Beratung	Datum	Behandlung	Zuständigkeit
Bau-, Mobilitäts- und Umweltausschuss	12.03.2024	öffentlich	Entscheidung

19. Änderung des Bebauungsplans „Froschholz,, im beschleunigten Verfahren gemäß § 13 a BauGB für das Grundstück Fl. Nr. 1000/78: Billigung nach öffentlicher Auslegung und Beschluss zur erneuten Auslegung

14.5 Passiver Schallschutz

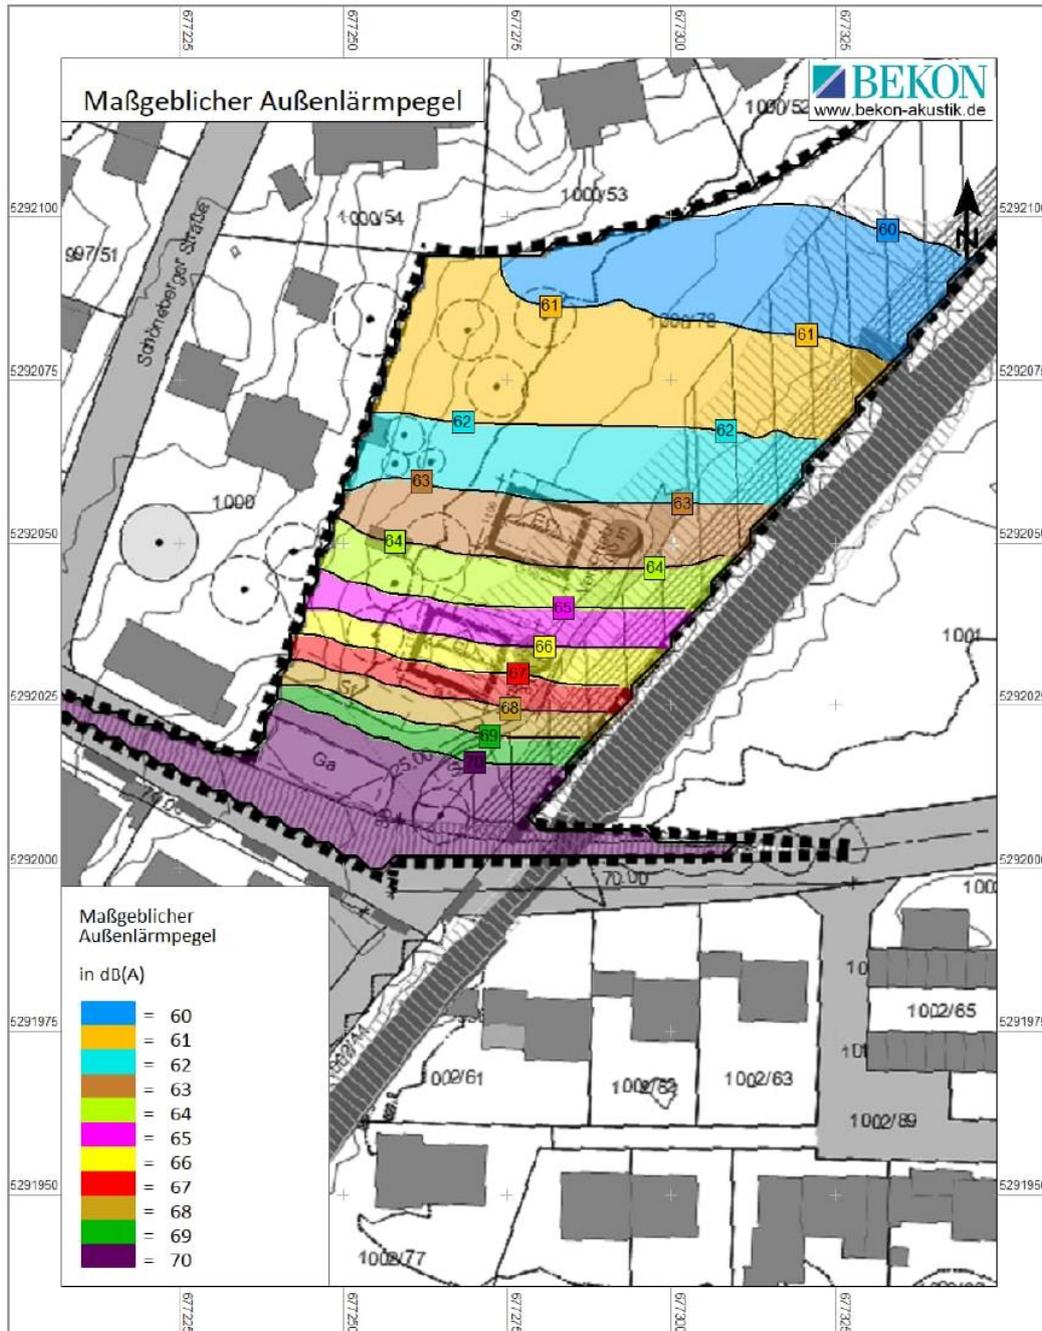
Im vorliegenden Fall liegt die neu geplante Wohnbebauung nördlich der vielbefahrenen, innerörtlichen Fischhaberstraße. Genaue Zahlen zum Verkehrsaufkommen liegen für den betroffenen Streckenabschnitt nicht vor. In der Verkehrsanalyse der Stadt Penzberg von 2013 wurde mittels einer Erhebung für den östlichen Straßenabschnitt eine Verkehrsbelastung von ca. 3250 Kfz/24 Stunden ermittelt. Eine überschlägige Berechnung unter Ansatz von 3000 Kfz/24 Stunden ergibt bei beiden geplanten Wohngebäuden deutliche Überschreitungen (schalltechnische Orientierungswerte der DIN 18005 für ein Reines Wohngebiet: 50 dB(A)/40 dB(A) tags/nachts) von bis zu 9 dB(A)/11 dB(A) tags/nachts. Da die Immissionsgrenzwerte der Verkehrslärmschutzverordnung für Reine und Allgemeine Wohngebiete identisch sind [59 dB(A)/49 dB(A)], beträgt deren ermittelte Überschreitung nachts noch immer 2 dB(A).

Gemäß den Ausführungen der DIN 18005 ist „bei Beurteilungspegeln über 45 dB(A) selbst bei nur teilweise geöffnetem Fenster ungestörter Schlaf häufig nicht möglich“. Dieser Wert wird selbst beim nördlichen Gebäude (Südseite) noch teilweise überschritten.

Die an der Fischhaberstraße eingezeichneten Garagen, die aber nicht zwingend errichtet werden müssen (Flachdach, Giebeldach, Höhe, ...?), verringern den Verkehrslärm insbesondere für die oberen Stockwerke kaum.

Die Grafik aus der Anlage 14.5 ist als Anlage zum Bebauungsplan festzusetzen

Im Plan in der Anlage sind die Bereiche mit den jeweils maßgeblichen Außenlärmpegeln festgesetzt.

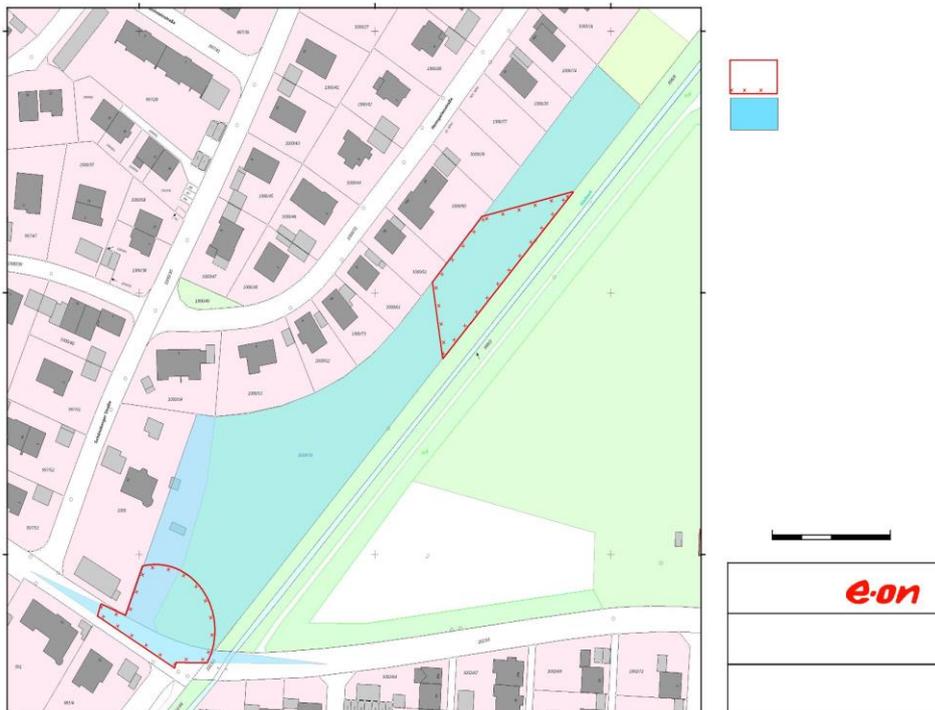
Im nördlichen und südlichen Teil des Geltungsbereichs entnehmen wir den Archivunterlagen Hinweise auf tagesnahen Uraltbergbau, der geplante Bauvorhaben gefährden kann.

Wir haben die v. g. Bereiche in dem als Anlage beigefügten Lageplan M 1: 1000 (DIN A3) gekennzeichnet als:

„Umgrenzung von Flächen, bei deren Bebauung besondere Vorkehrungen gegen Einwirkungen des früheren Bergbaus erforderlich werden können (§ 9 Abs. 5 BauGB)“.

Diese Kennzeichnung ist in den Bebauungsplan zu übernehmen.

Garage:

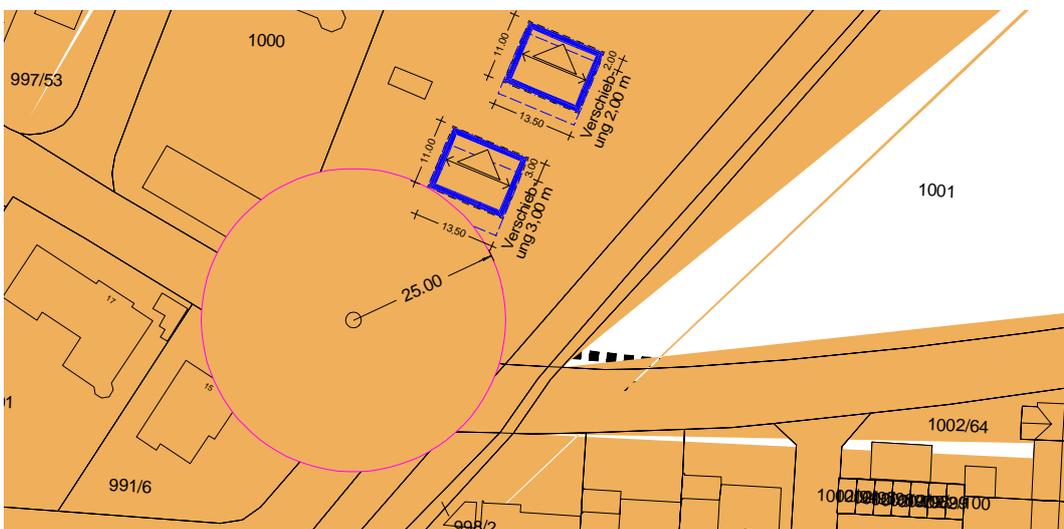
Die von E.ON SE in Ihrer Stellungnahme vom 21.08.2023 dargestellten Bereiche kennzeichnen in etwa die von Altbergbau betroffenen Teilflächen. Insbesondere die südliche Teilfläche, im Bereich der geplanten Wohnbebauung, muss untersucht oder die Lage der geplanten Wohnbebauung angepasst werden.

Der Bauraum des Hauses soll aus dem Einflussbereich des Wetterschachts geschoben werden – etwa 3,0 m nach Nordosten.

Vor Baubeginn eines Neubaus der Garage ist eine Baugrunderkundung durch eine Baggerschürfe vorzunehmen.
